Nota van wijzigingen

Bestemmingsplan

Jan Evertsenstraat-West, deelgebied Tennispark

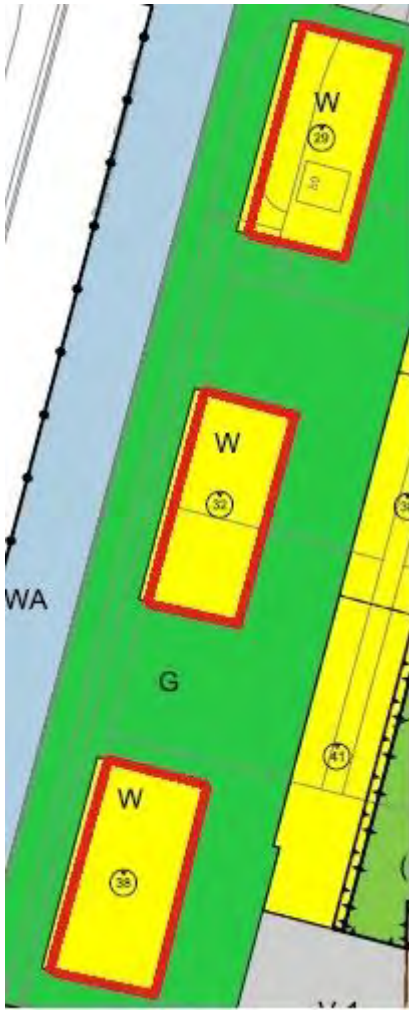
- De zinsnede is aan de betreffende bouwregel toegevoegd, omdat alleen bij de woongebouwen langs het water (de "W-blokken") een bouwvlak is opgenomen. Die bouwvlakken zijn toegevoegd aan de verbeelding ten opzichte van het ontwerp bestemmingsplan; abusievelijk waren hier geen bouwvlakken getekend.

De toegevoegde bouwvlakken zijn met rood aangegeven:

Aan de waterzijde maakt telkens een klein gedeelte van de bestemming Wonen geen onderdeel uit van bouwvlak: dit zijn de buitenterrassen van de woningen. Hier mogen de woongebouwen niet worden gebouwd.

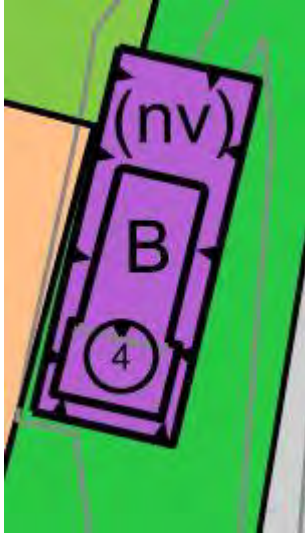
Het overzicht van het ontwerp bestemmingsplan waarin is aangegeven welke gebouwen moeten zijn voorzien van dove gevels dan wel geluidwerende vliezen voordat deze mogen worden gebouwd (bijlage 2 bij de regels), is vervangen door een nieuw overzicht.

In het ontwerp bestemmingsplan waren in het overzicht de locaties van de trappenhuizen van het woongebouw langs de tennisbanen zichtbaar (grijs gekleurd), doordat hier geen dove gevels dan wel geluidwerende vliezen benodigd waren. Zoals eerder aangegeven, zijn trappenhuizen niet geluidgevoelig in de zin van de Wet geluidhinder. Om flexibiliteit te creëren voor wat betreft de locaties van de trappenhuizen, zijn de trappenhuizen niet meer in het overzicht opgenomen en is apart geregeld dat trappenhuizen niet van een dove gevel dan wel geluidwerend vlies voorzien hoeven te zijn.

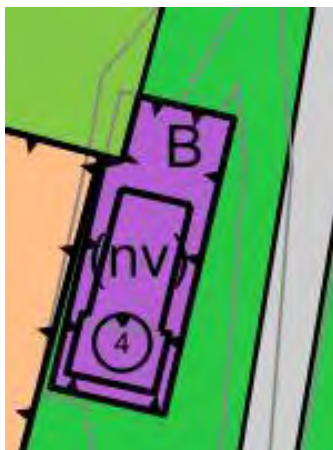
De bestemming Bedrijf is uitgebreid, zodat de bestemming er als volgt uit ziet:

In het ontwerp bestemmingsplan was dit opgenomen:

In het ontwerp bestemmingsplan was een overbouwing mogelijk, waarbij een deel van het tennisveld boven het perceel van ProRail kwam te liggen. In de Nota van beantwoording zienswijzen is geconstateerd dat dit een evident privaatrechtelijke belemmering is die vaststelling van het bestemmingsplan in de weg staat. De overbouwing is daarom verwijderd, waardoor de bestemming Bedrijf iets groter wordt.

Maatvoeringsaanduiding woongebouw langs tennisbanen

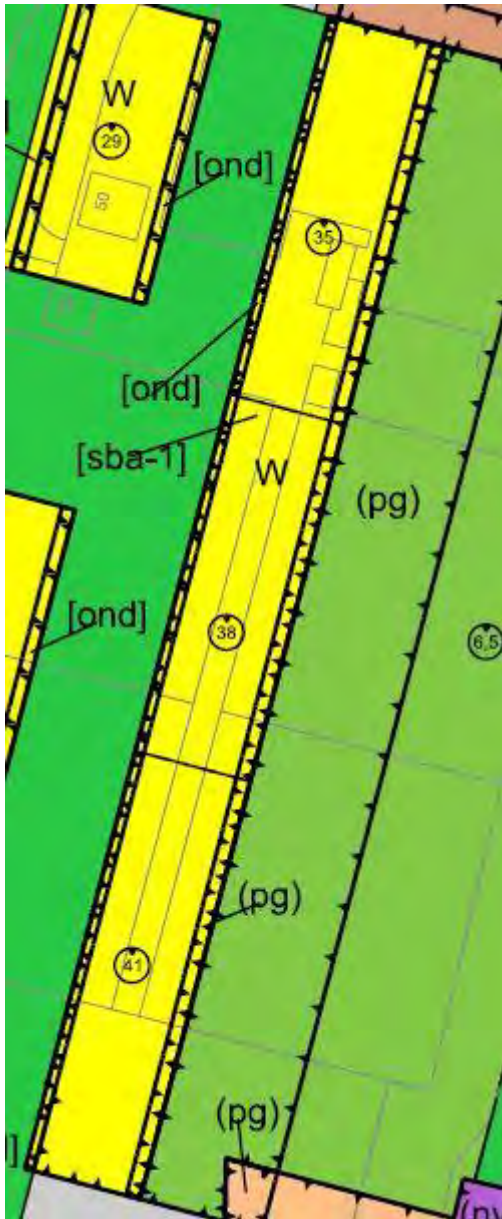
De maatvoeringsaanduiding bij het middelste deel van het woongebouw langs de tennisbanen die de maximale bouwhoogte van 38 meter aangaf, is 7 meter naar het noorden opgeschoven. De bovenliggende maatvoeringsaanduiding die de maximale bouwhoogte van 35 meter aangaf is daardoor verkleind. De verbeelding komt er als volgt uit te zien:

De maatvoeringsaanduiding is opgeschoven, zodat een betere verdeling van de bouwvolumes ontstaat.
